Dúvidas Sistema de Fermentação - EDITAL DE COTAÇÃO SIMPLIFICADA Nº 010/2026

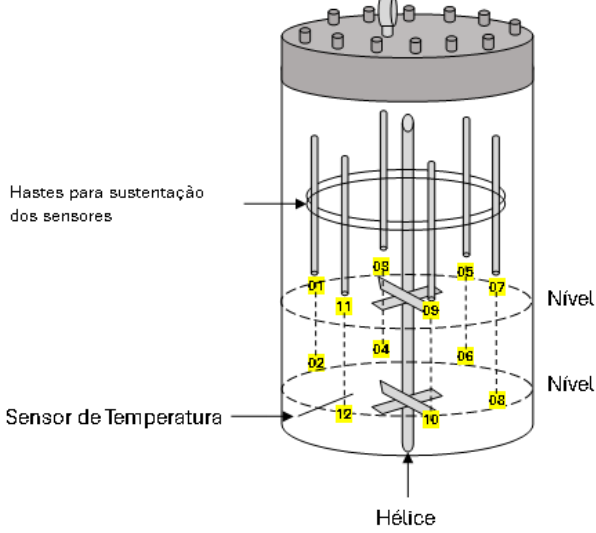
3	<p>No caso da Importação direta pela Fundação Butantan, qual será condição Incoterms aplicada para o fornecimento dos Fermentadores</p>	<p>R: para importação direta, estamos considerando EXW.</p>
4	<p>Item 5.1.1: a) Por favor, esclarecer se somente o SAT é suficiente, eliminando a necessidade de IQ/OQ como adicional. Explicação: para nossos Biorreatores / fermentadores, consideramos o SAT como suficiente, cobrindo o processo de qualificação local.</p>	<p>R: sim, o SAT pode ser aproveitado, desde que os testes do SAT contenham aspectos de IQ/OQ</p>
5	<p>b) Por favor, informar qual é o escopo e desafio desejado para o "PQ – Performance Qualification".</p>	<p>R: performance, nesse contexto, é relacionado a desempenho térmico. Verificar retorno indicado no item c) e d).</p>
6	<p>c) Por favor, confirmar que a Qualificação Térmica, local, é mandatoria para este tipo de equipamento. Globalmente, este requisito não é aplicado aos Biorreatores / Fermentadores. (também referente aos itens 5.5.21 ao 5.5.23)</p>	<p>R: Creio que você se refere aos riscos 5.3.21 ao 5.3.23 (SIP do equipamento), precisamos discutir no PID, os pontos onde serão inseridos os termopares e bioindicadores. Segue uma ilustração de como distribuímos os sensores, em um fermentador que temos aqui, para você ter uma idéia. Este é só um exemplo, dependendo do equipamento que será adquirido, podemos determinar os pontos na tubulação do equipamento em Skid. No desenho abaixo, inserimos em hastes para sustentação dos sensores.</p>

<p>Hastes para sustentação dos sensores</p> <p>Sensor de Temperatura</p> <p>Hélice</p> <p>Nível</p> <p>Nível</p> <p>Posicionar o sensor 12 junto ao sensor de controle de</p>
7	<p>d) Em relação ao PQ e Qualificação Térmica, geralmente, é responsabilidade do cliente estas atividades, visto inclusive conflito de interesses. Poderia confirmar que realmente devem ser considerados como escopo do fornecedor?</p>	<p>R.: Isso, nós vamos realizar internamente a qualificação térmica, considere como escopo do Butantan. Como ele tem SIP, nós iremos realizar com a nossa equipe e com os nossos validadores. O fornecedor deve apenas prever os pontos onde serão inseridos os termopares e bioindicadores, ou seja, fornecer o equipamento apto para realização da qualificação térmica internamente pelo Butantan.</p>
8	<p>Item 5.1.28: Por favor, confirme qual(is) espaço(s) está(ão) reservado(s) para os fermentadores. Não será possível acomodar dois sistemas de 500L com plataformas em um espaço de 2,50x3,80m. Um fermentador terá aproximadamente 2200mm de largura e 2100mm de profundidade. Isso não inclui escadas e/ou espaço para circular ao redor do fermentador. A parte traseira do fermentador geralmente precisa de 500mm de espaço para conexão com as instalações, o que significa que não haveria espaço para passar pelo fermentador. Ele caberá se houver o dobro desse espaço disponível. Por favor confirmar que existe espaço adicional?</p> <p>Caso contrário, por favor, informar a preferência do Butantan: - Receber uma cotação de modelos de fermentadores que possam ser instalados na area disponível, mas reduzindo seu volume, OU, manter o volume requisitado na ERU apresentando o desvio em relação ao layout que impossibilita a instalação de ambos fermentadores.</p>	<p>R: A área disponível para instalação é estritamente a informada no item 5.1.26 e no layout DWG disponibilizado, não havendo espaço adicional. O fornecedor deverá prever um equipamento customizado que atenda ao volume de trabalho solicitado e se adeque ao espaço físico delimitado na ERU e no layout em DWG.</p>
